TREŚĆ ZAPYTAŃ WRAZ Z WYJAŚNIENIAMI ZAMAWIAJĄCEGO

Dotyczy: postępowania o udzielenie zamówienia publicznego pn. „Przebudowa dróg gminnych w miejscowości Klebark Mały”.

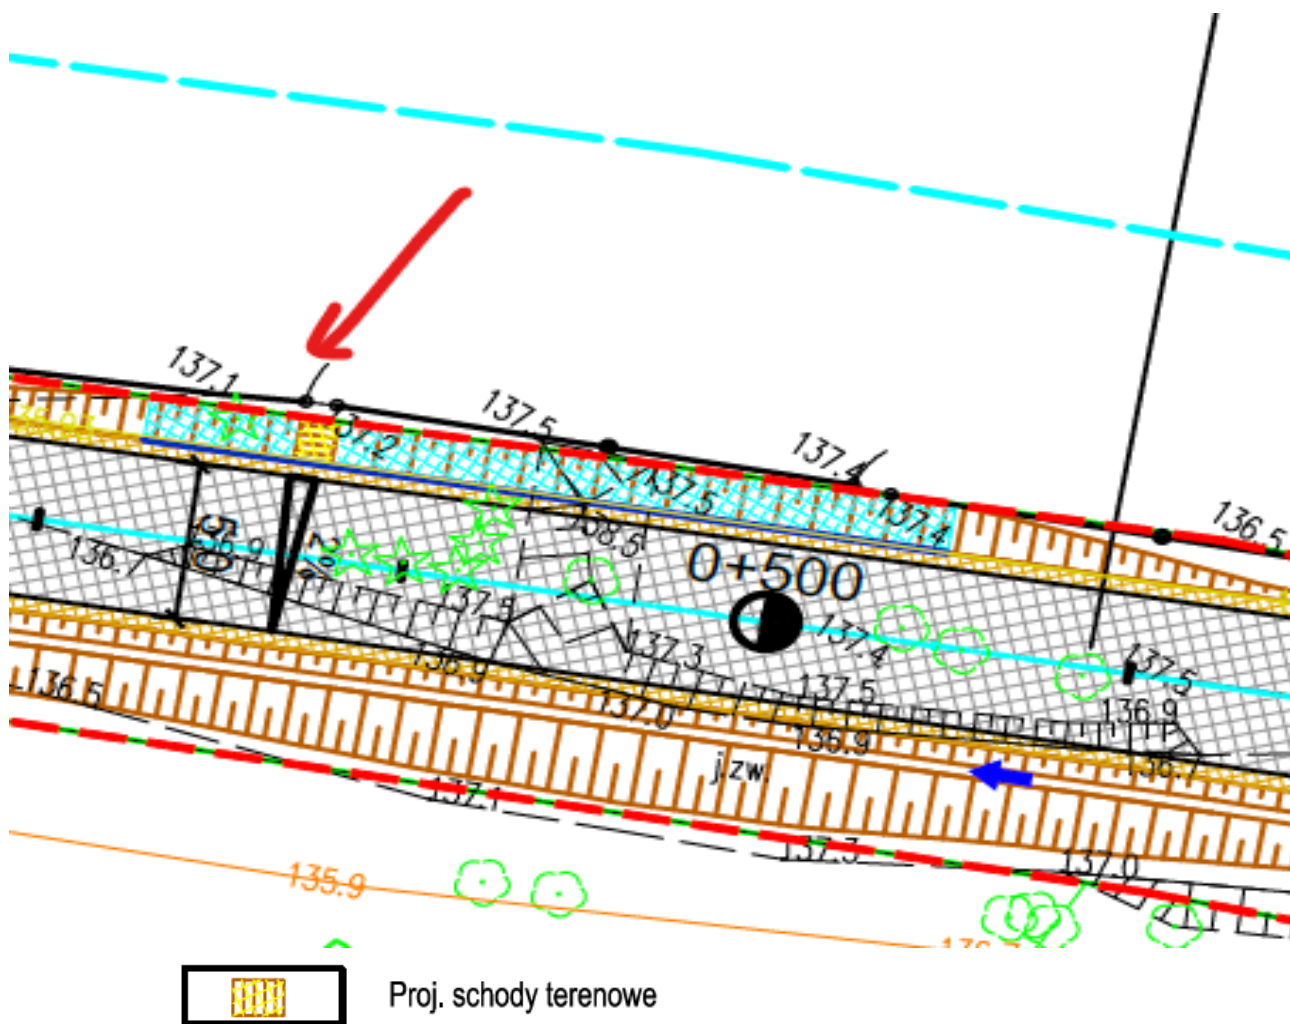
6. Na mapie dołączonej do Projektu budowlanego znajduje się opornik drogowy w legendzie. Proszę o potwierdzenie, że nie należy wykonywać opornika, gdyż nie został on zlokalizowany na mapie.

Przedmiot zamówienia nie obejmuje opornika. W dokumentacji projektu budowlanego oraz projektu technicznego, nie ma opornika drogowego.
